**Commission économique pour l'Europe**  
**Comité de gestion de la Convention TIR de 1975****Organe de mise en œuvre technique****Septième session**

Genève, 4 juin 2024

**Spécifications conceptuelles, fonctionnelles et techniques du système eTIR :**  
**Version 4.4****Propositions d'amendements****Note du secrétariat****I. Contexte et mandat**

Figure I  
Version actuelle du diagramme de classe « Gestion douanière des données concernant les garanties »

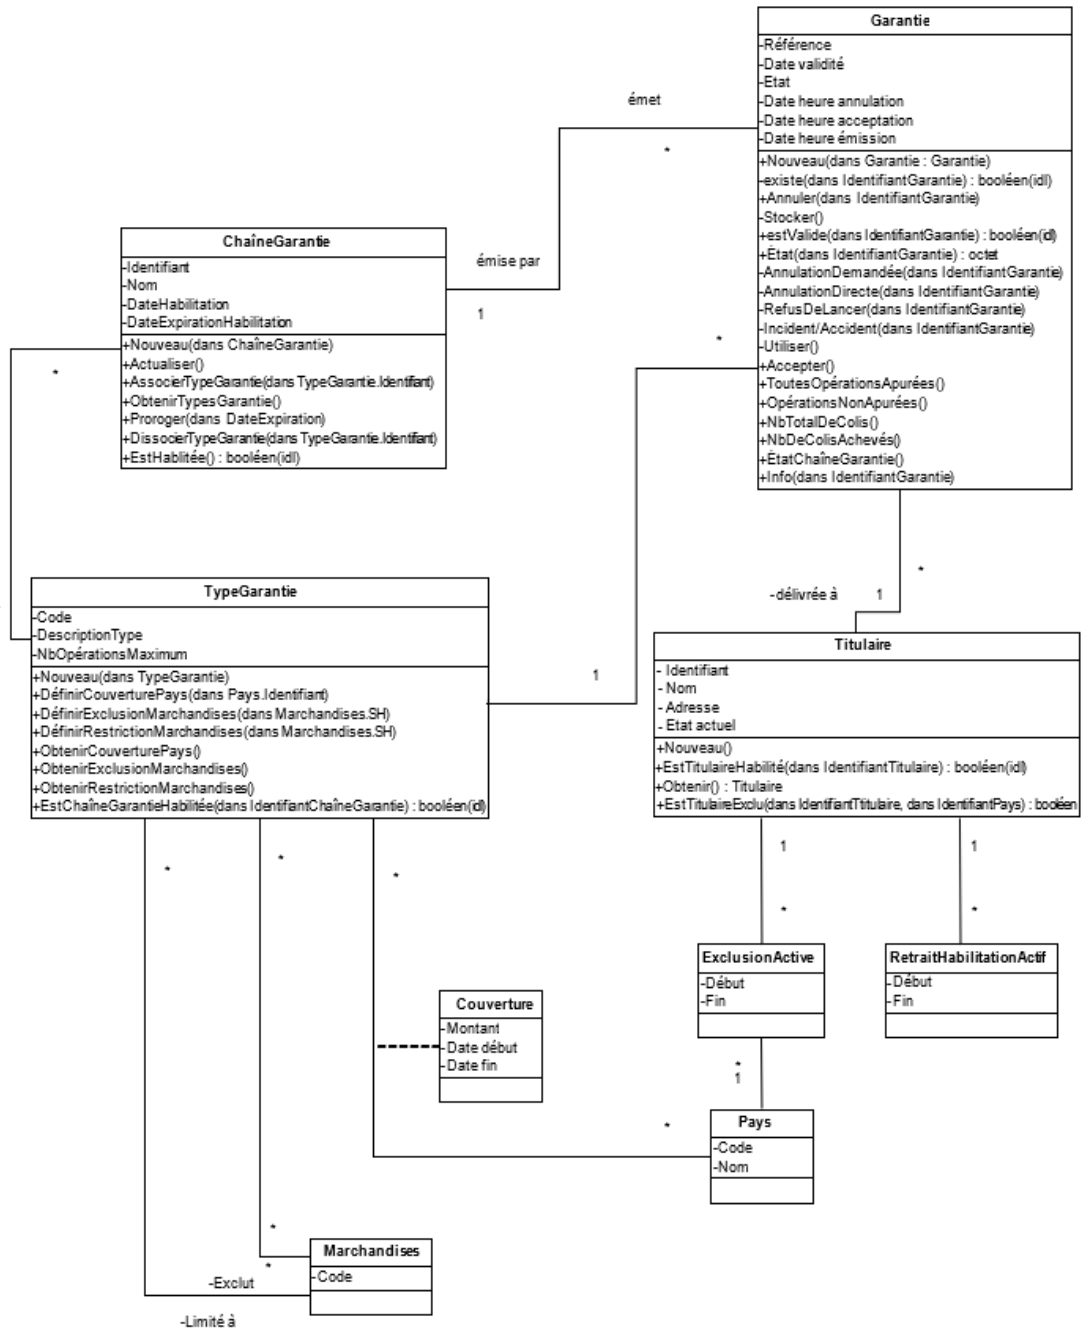
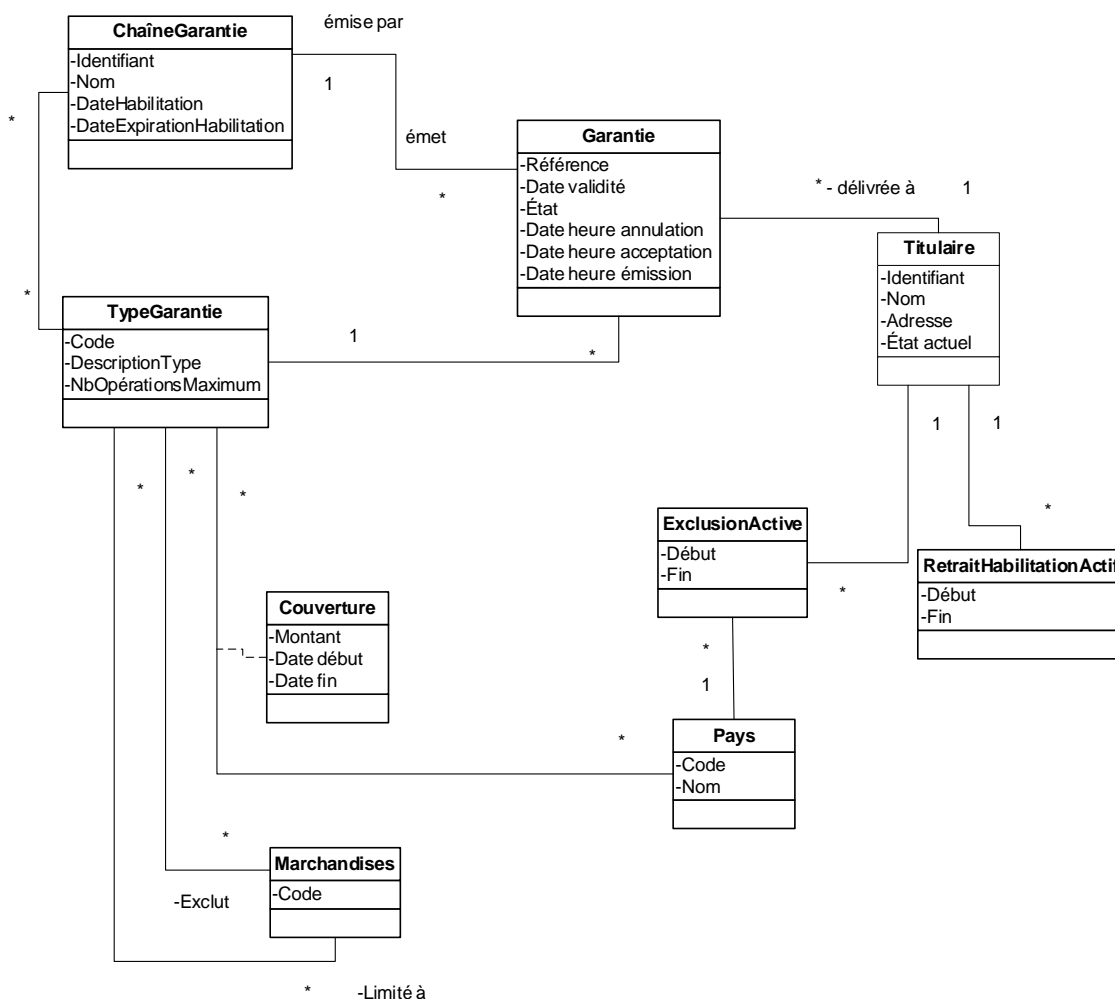
23. Les diagrammes de classe en langage UML utilisés dans la version 4.3 des spécifications fonctionnelles eTIR décrivent non seulement les classes ainsi que leurs relations et leurs attributs, mais aussi un ensemble de méthodes visant à faciliter la mise en place du système international eTIR. Ces méthodes n'ont donc guère voire pas d'intérêt pour les pays qui souhaitent modifier leur système douanier de façon à appliquer la procédure eTIR. Les figures I et II ci-dessous montrent la différence entre la version actuelle et la version simplifiée du diagramme de classe « Gestion douanière des données concernant les garanties » (fig. 1.19 des spécifications fonctionnelles eTIR).

24. À sa troisième session, le TIB a approuvé la simplification des diagrammes de classe.

Figure V  
 Diagramme du processus « lancer l'opération TIR » en langage BPMN

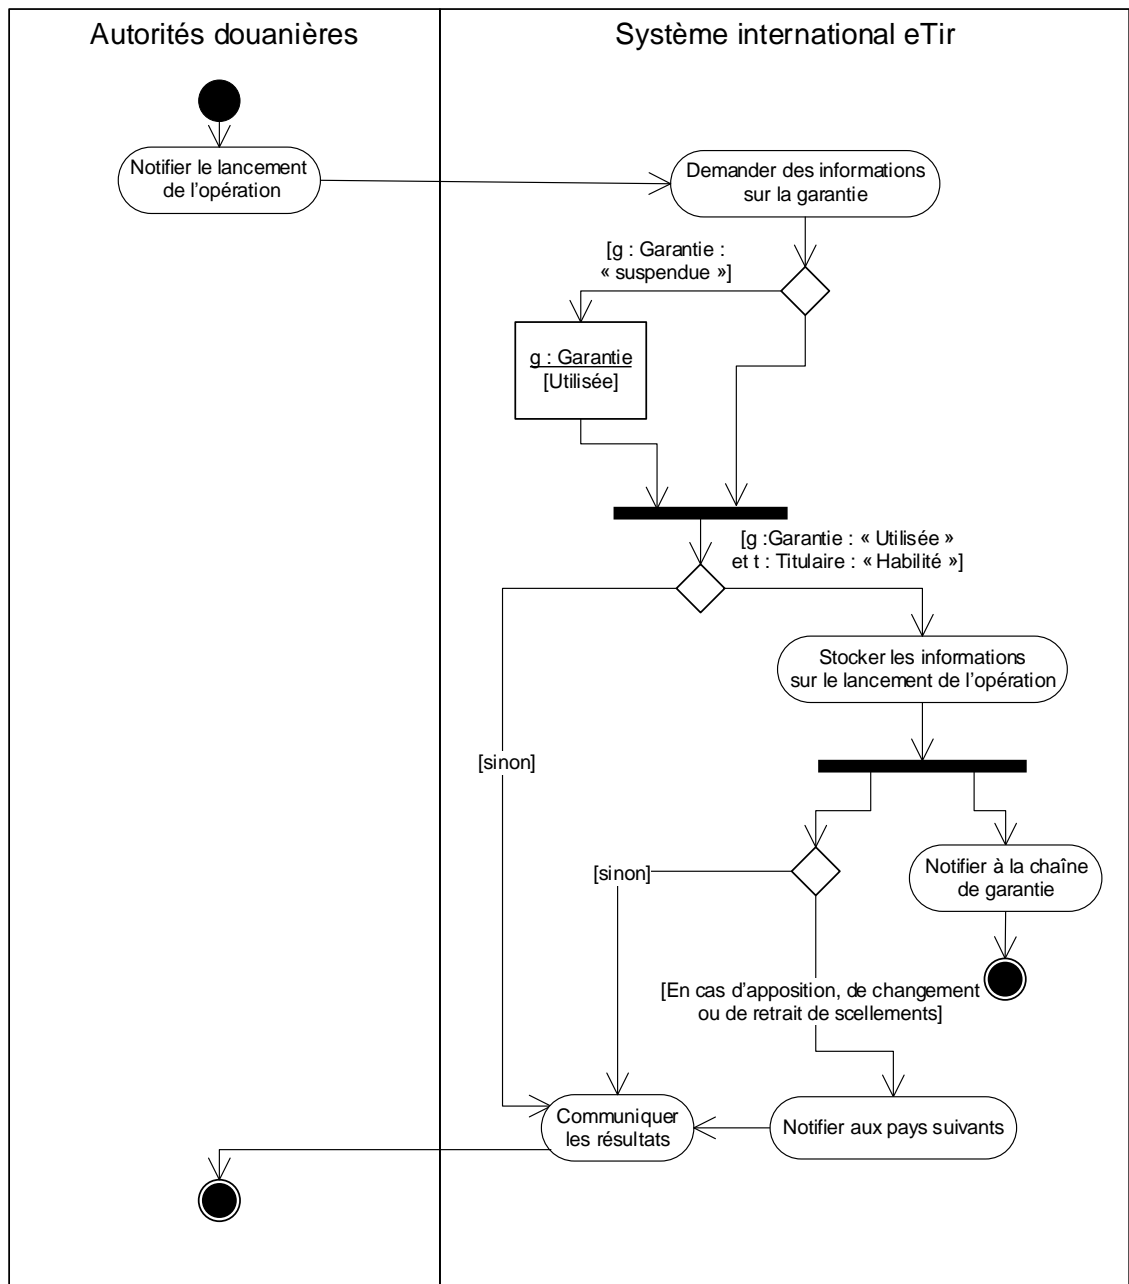
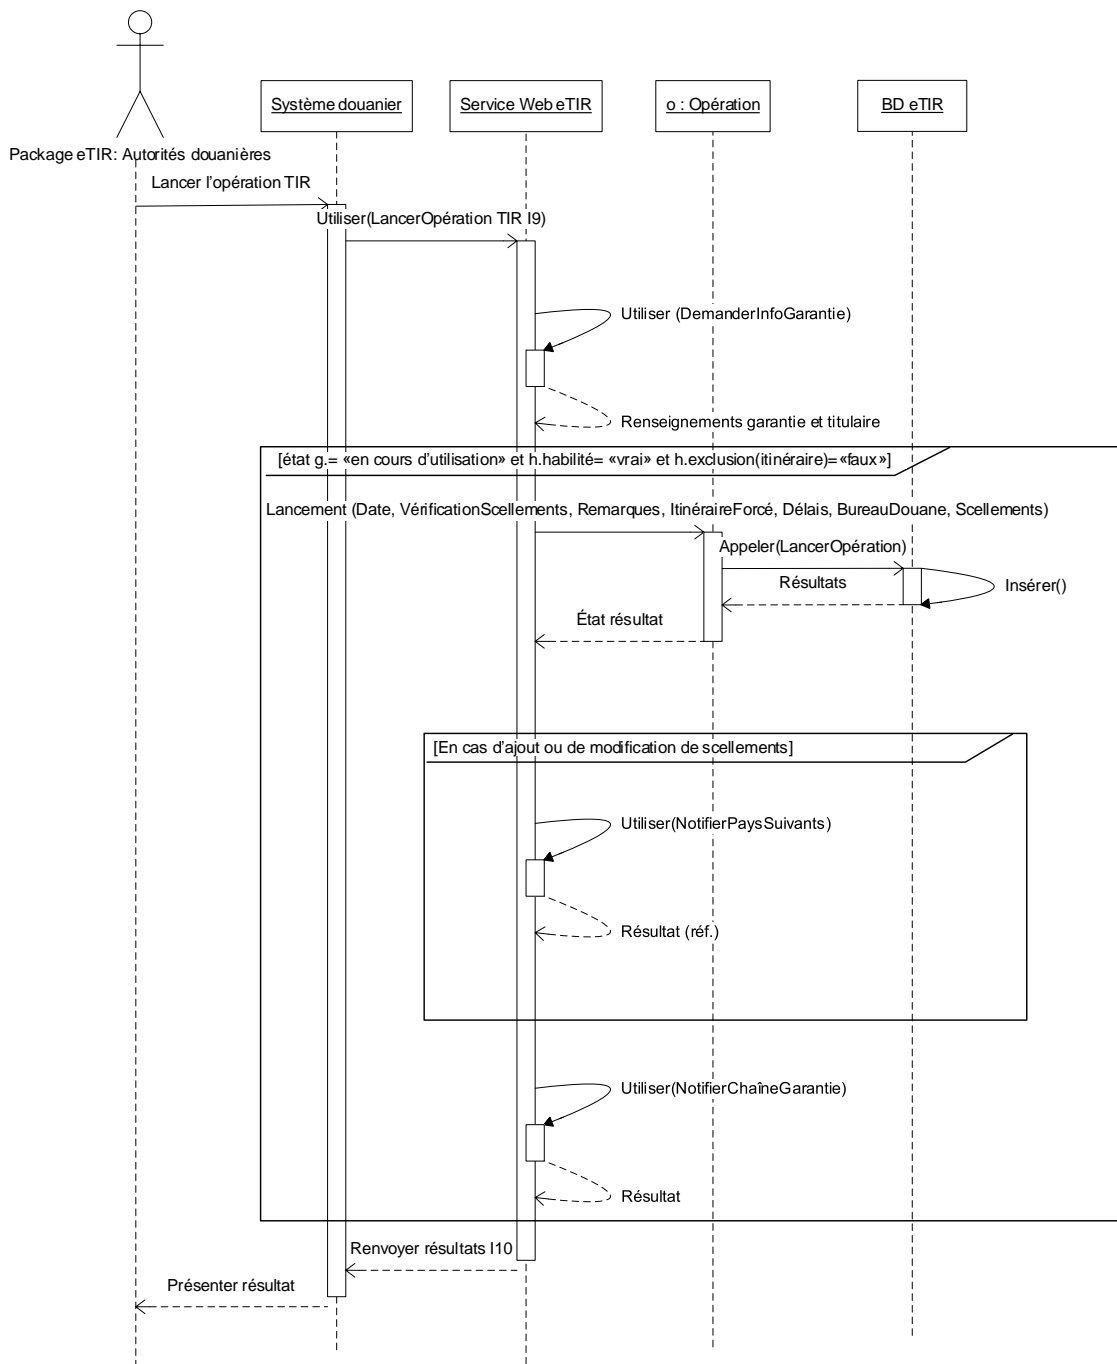
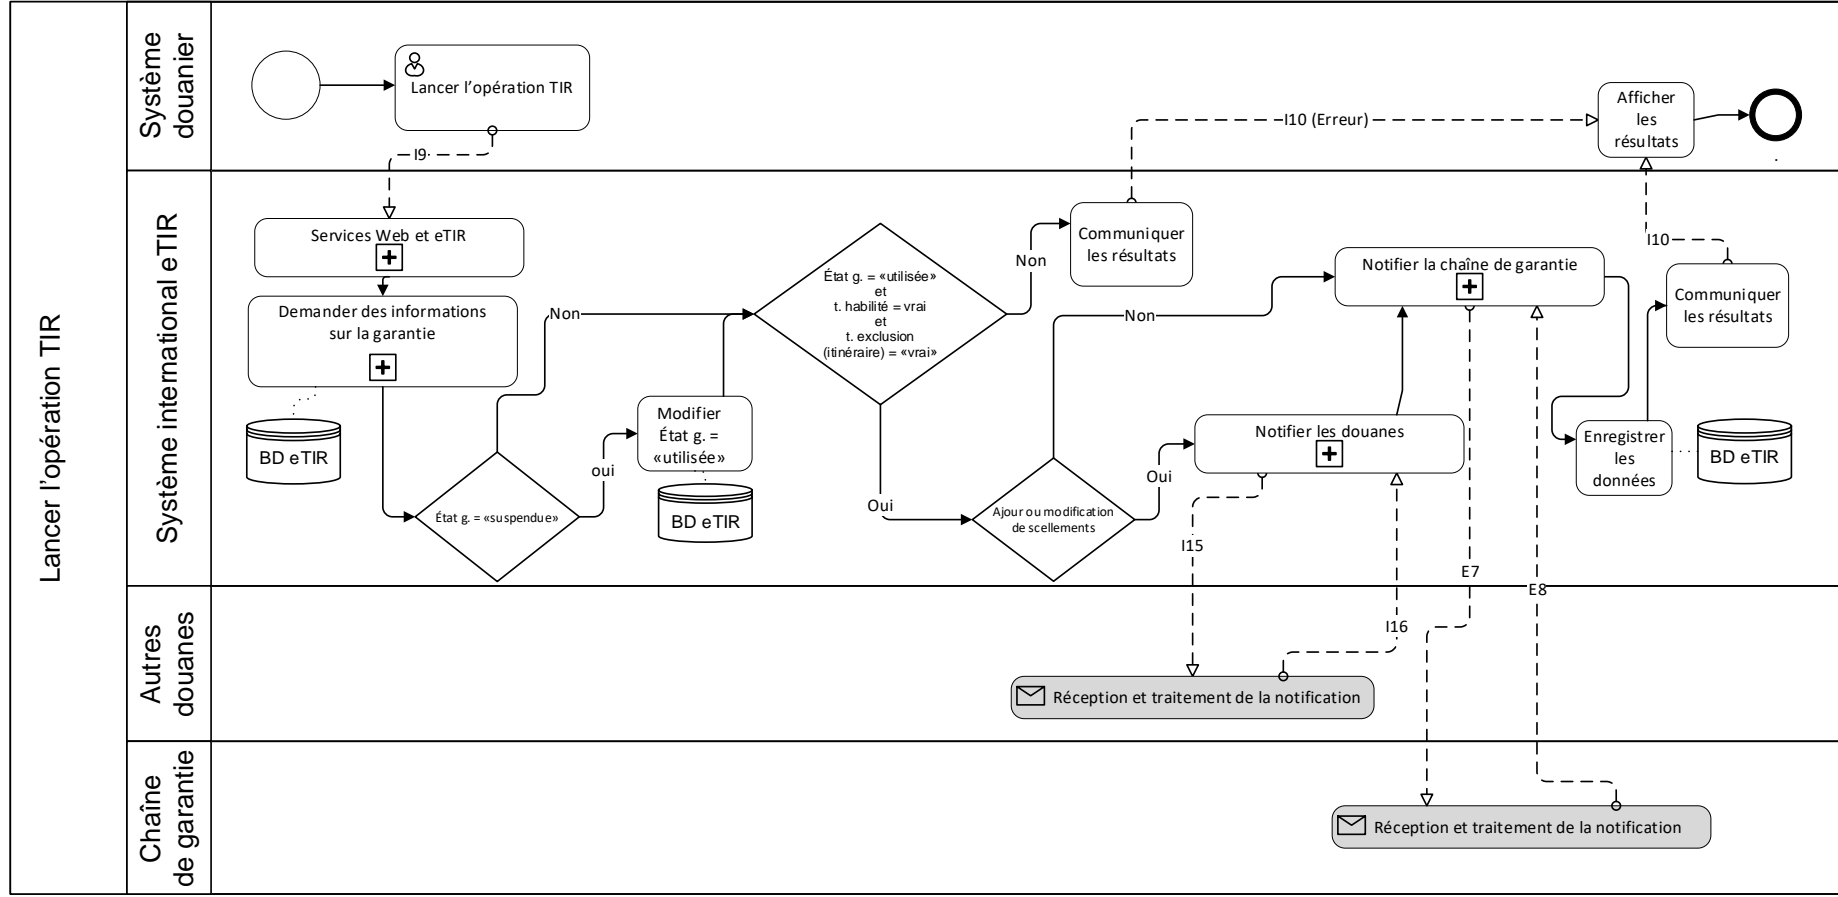
25. Dans la version 4.3 des spécifications eTIR, conformément à la méthodologie de modélisation uniformisée initialement retenue pour le projet eTIR, les processus sont modélisés à l'aide de diagrammes d'activité et de séquence en langage UML. Ces dernières années, la méthode de modélisation et de notation des processus métier (BPMN) a gagné en popularité dans le monde des affaires et le secteur des technologies de l'information et des communications (TIC) et est donc mieux comprise par les profanes comme par les spécialistes. Dans cette optique, le TIB est invité à décider s'il convient de remplacer, dans la version 4.4 des spécifications eTIR, les diagrammes d'activité et de séquence utilisés dans la version 4.3 par des diagrammes BPMN. Les figures III, IV et V ci-dessous représentent le diagramme d'activité « lancer l'opération TIR » en langage UML (fig. 12 des concepts relatifs au système eTIR), le diagramme de la séquence « lancer l'opération TIR » en langage UML (fig. 1.9 des spécifications fonctionnelles eTIR) et le diagramme du processus « lancer l'opération TIR » en langage BPMN.

26. À sa troisième session, le TIB a accepté de remplacer les diagrammes actuels (en langage UML) dans les concepts relatifs au système eTIR et dans les spécifications fonctionnelles par les nouveaux diagrammes proposés (en langage BPMN), conformément aux exemples ci-dessus.
